# VKPC 86635

Bulletin technique - septembre 2011

Modification de la conception par le constructeur/SKF

N° réf. constructeur : 31293177 remplacé par 31293668

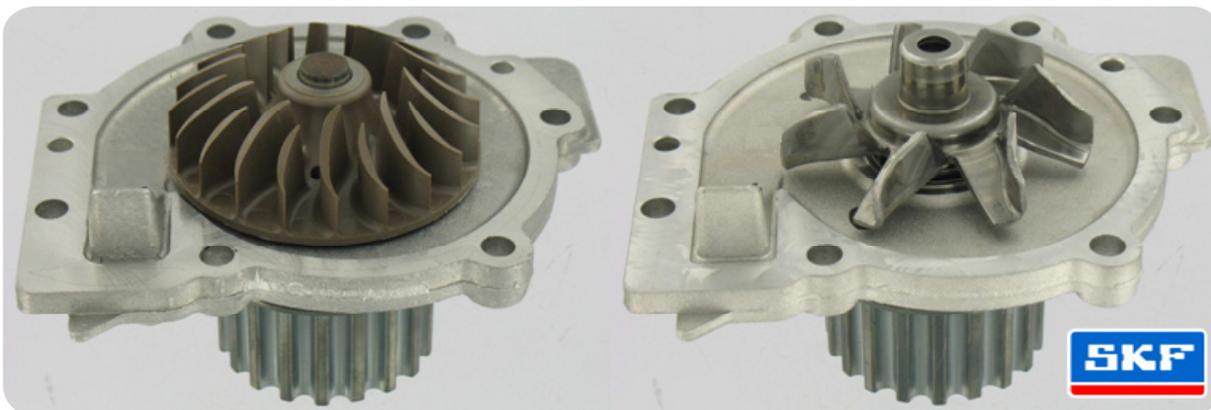
Dans certaines applications, la turbine de la pompe à eau en plastique a été remplacée par une turbine métallique.

- N° réf. constructeur : 31293177
- Turbine en plastique

- N° réf. constructeur : 31293668
- Turbine métallique

Le modèle de la turbine métallique de cette pompe à eau SKF est compatible avec la toute dernière modification par le constructeur et est interchangeable avec les conceptions précédentes du constructeur.
